Dato: 30.09.2022
Dokumentnummer: 22/8671-2
Saksbehandler: Birthe Smistad

Tilbakemelding om mangler - Oppføring av ny stålpipe - gnr. 147, bnr. 630 - Moksheim

Tiltak: Oppføring av ny stålpipe
Byggested: Gbnr: 147/630 Moksheim
Tiltakshaver: Lars-Andre Ophaug

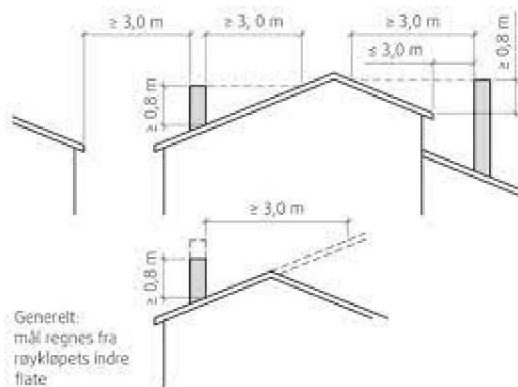
- Leser ut av følgebrev at pipeplassering er i tråd hva gjelder høyde over tak; over 0,8m
Det er likevel ikke opplyst om horisontal avstand til takflaten er minst 3 m. Se illustrasjon under. Ber om at det sendes inn tegning målsatt med avstand til takflaten. (Merk at hvis pipen er i nærheten av mønet så må avstand være 3 meter til forlengelsen av takflaten.)
